**Table GIRT de l'unité d'aménagement (UA) 111-61
Fiche – Évaluation des solutions possibles
aux préoccupations - PAFIO**

UA 111-61, ACJAS_CR_4466; ACJAS_CR_4469; ACJAS_CR_4470 ACJAS_CP_7981; ACJAS_CR_4460

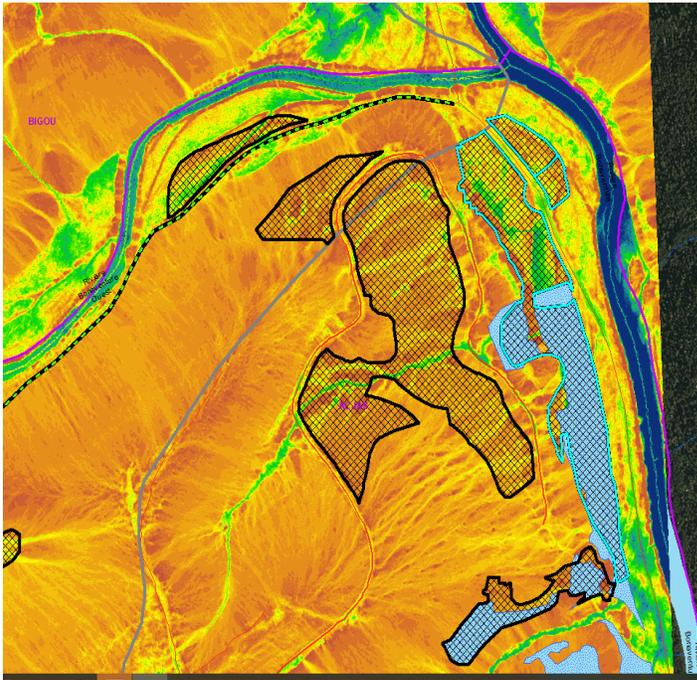
Bonjour, Je serais d'avis de retirer la bande de coupe qui longe directement la rivière afin de préserver le paysage. Cet endroit est un vrai petit bijoux, visité par les pagayeurs et pagayeuse locaux depuis des décennies. Merci !

Ces parcelles sont directement dans une zone fortement fréquentée autant pour les activités de pêches au saumon et récréotouristique, aussi que pour la chasse et les randonnées motoneige et VTT. Le chemin d'accès et des infrastructures touristique tel que passerelle, stationnement, abri, aire de pic-nic, toilette sèche, rampe de transbordement de véhicule hors route.

La majeure partie de cette parcelle ne respecte pas la protection du paysage selon le PATP.

- Appliquer et respecter l'entente GIRN actuelle
- Utiliser l'accès qui sera utilisé par l'acheteur du BMMB, c'est-à-dire le chemin de la montagne
- Ne pas utiliser le chemin le long de la rivière
- Débarder les bois du secteur à l'aide d'un tracé sur le chemin de la montagne
- Respecter le RADF en ce qui concerne les paysages et le 60m de bande de protection.

La solution potentielle proposée par le ministère est celle préconisée par la Table.
